ACTA No. 10

CONTRATO DE CONSULTORIA No. CM 003 - 2021	OPTIMIZACION Y AMPLIACION DEL ALCANTARILLADO EN LA CABECERA CORREGIMENTAL DE SANTA MARIA EN EL MUNICIPIO DE BUESACO DEPARTAMENTO DE NARIÑO.	14
---	---	----

UNIÓN TEMPORAL ALCANTARILLADO ST 2021 NIT 901.503.694-9	INFORME DE DISEÑO HIDRAULICO ALCANTARILLADO COMBINADO CENTRO POBLADO CORREGIMIENTO DE SANTA MARIA, BUESACO (NARIÑO)	Fecha: 19-04-2024 Edición: 1
---	---	---------------------------------

Imagen 8: Modelo hidráulico – software EPASWMM.

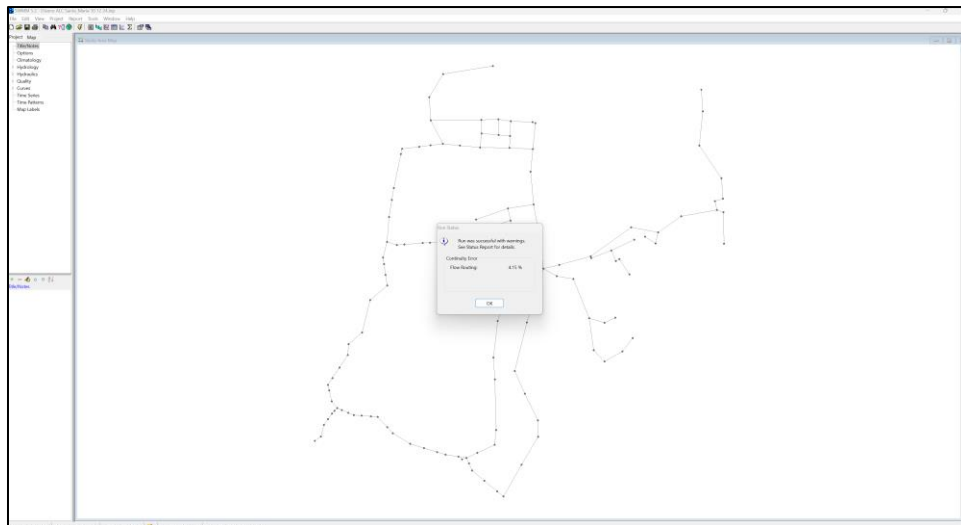
- Al correr el modelo presentado en el software EPASWMM V 5.2, se evidencia advertencias y un error en la continuidad del flujo de 4.15%, lo cual genera incertidumbre con relación al modelo presentado.

los errores. Indicó que el error de continuidad en el modelo se debía a cambios en las cotas y que estaba trabajando en solucionarlo.

Imagen 11: Plano detalle aliviadero. Fuente: Consultoría.

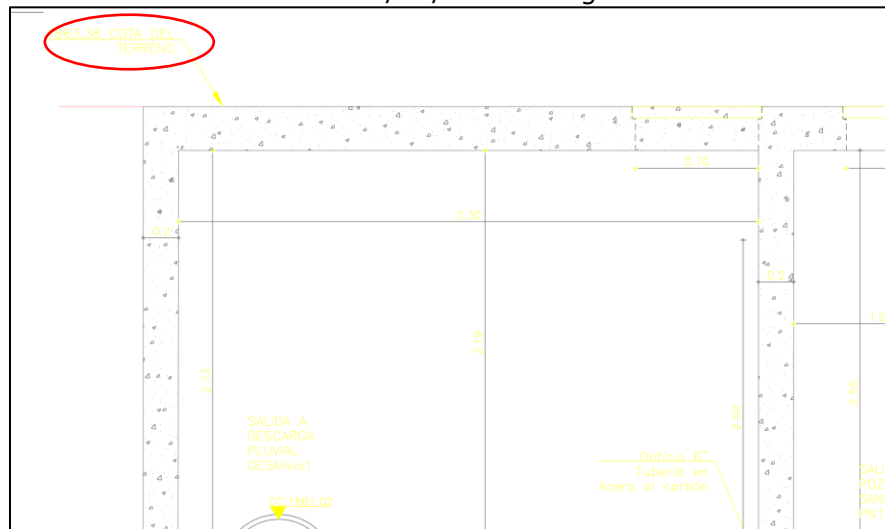
- **Aliviadero: se solicita revisar el diseño realizado, toda vez que se evidencian diferencias considerables (superiores a 3 metros) entre las cotas referenciadas en los diseños y planos.**

Con relación al aliviadero, reconoció errores en las cotas y se comprometió a revisarlos y ajustarlos. Explicó que asumió que los aliviaderos estaban en perfecto estado basándose en documentos previos, pero que ya había identificado y estaba corrigiendo los errores.

Imagen 12: Memoria de diseño aliviadero. Fuente: Consultoría.

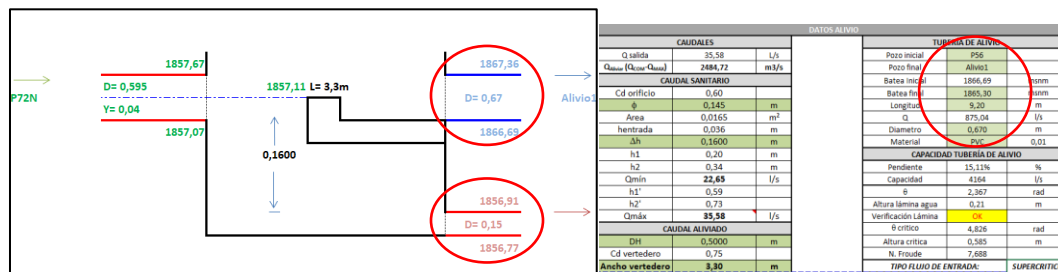
- **Adicionalmente, se solicita explicación sobre los caudales de exceso a aliviar y caudal residual que sigue en la tubería de alcantarillado, factor de dilución seleccionado para el diseño y calculo de cotas para el diseño, sobre los cuales no queda claridad luego de revisado el diseño presentado.**
